הנדון: תמ"א 15/ד' – מכתב מלווה להתייחסותנו לתסקיר השפעה על הסביבה לשדה תעופה בינלאומי משלים לנתב"ג

**הנדון: חוות דעת לפרקים א' ב' בתסקיר השפעה על הסביבה לתכנית תמ"א 15 ד', שדה תעופה משלים לנתב"ג –
רמת דוד**

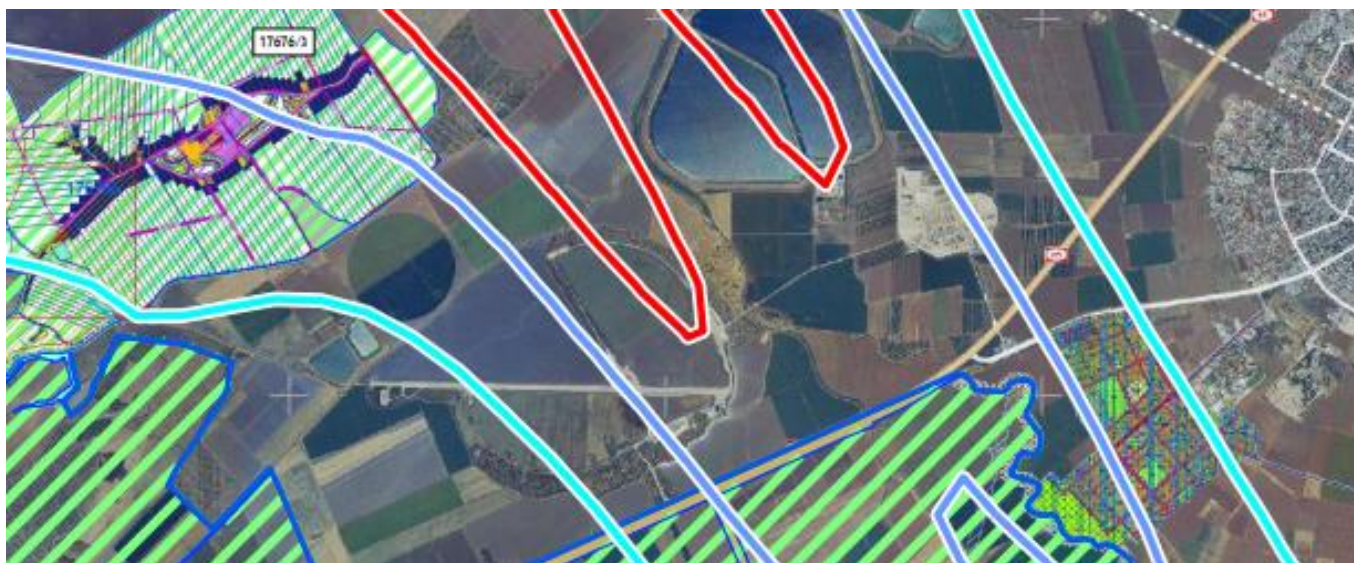
- 3.9. על אף העובדה שהנתונים לא הועברו על ידי עורכי התסקיר כפי שנתבקשו, ניסינו לייצר קנה מידה ראשוני לפוטנציאל ההשפעה של תוספת שדה אזרחי במרחב. ביצענו ניתוח השוואתי, בין מפת הרעש במצב הקיים לבין מפת הרעש במצב המוצע. על בסיס ניתוח זה ניתן להבחין כי חשיפת הרעש בכל היישובים גדלה במצב המוצע ביחס למצב הקיים. כך אנו רואים שישנם יישובים ושכונות שבמצב הקיים אינם נמצאים בכלל בתוך תחומי הרעש, ובמצב המוצע נכנסים בתוכם. במקרים החמורים יותר ישנם יישובים ושכונות שהמודל מציג שהגידול בחשיפת הרעש תחייב מיגון אקוסטי (בתחומי רעש שבין 60-65 dBA), וגם כאלה שמצבם כל כך הוחמר שחשיפת הרעש בהם תהיה גבוהה יותר מ – 65 dBA, כך שבהיבט הרעש הם אינם ראויים למגורי אדם. להלן דוגמאות להשוואה שבוצעה:

3.10. הדוגמאות המפורטות להלן מתבססות על המקרא הבא :

א. רכסים, אבטין:

מצב קיים : חלק מרכסים כלול בתחום ה-LDN 55. אבטין לא כלולה בתחום קוי הרעש. במצב מוצע : אבטין ורכסים נכנסות לקו 55 והשכונות החדשות של רכסים כללות ב-LDN60.

ב. נהלל, מנשייה זבדה, בית שערים, רמת ישי, שדה יעקב, כפר יהושע:

מצב קיים: נהלל ומנשייה זבדה בין 55-60. רמת ישי- בין 60-65 שדה יעקב 60-65 כפר יהושע 65

מצב מוצע: מקטעים בנהלל בין 60-65 LDN ומקטעים אחרים בין 65-70 LDN, רמת ישי וכפר יהושע 65-70 LDN שדה יעקב 65

ג. עפולה, מושב היוגב:

מצב קיים : מושב היוגב בין 55-60 ; עפולה מחוץ לקו רעש

מצב מוצע : מושב היוגב LDN 55-65 השכונה החדשה של עפולה LDN 55-60

לאור השוואה זו, גם על בסיס הנתונים המצומצמים שכן הועברו אלינו לבדיקה בתסקיר, ניתן לקבוע כי לפעילות של שדה תעופה אזרחי במיקום המוצע בתכנית זו יש השפעה, והיא חורגת מהתח"ר הקיים עבור שדה התעופה הצבאי הקיים ברמת דוד.
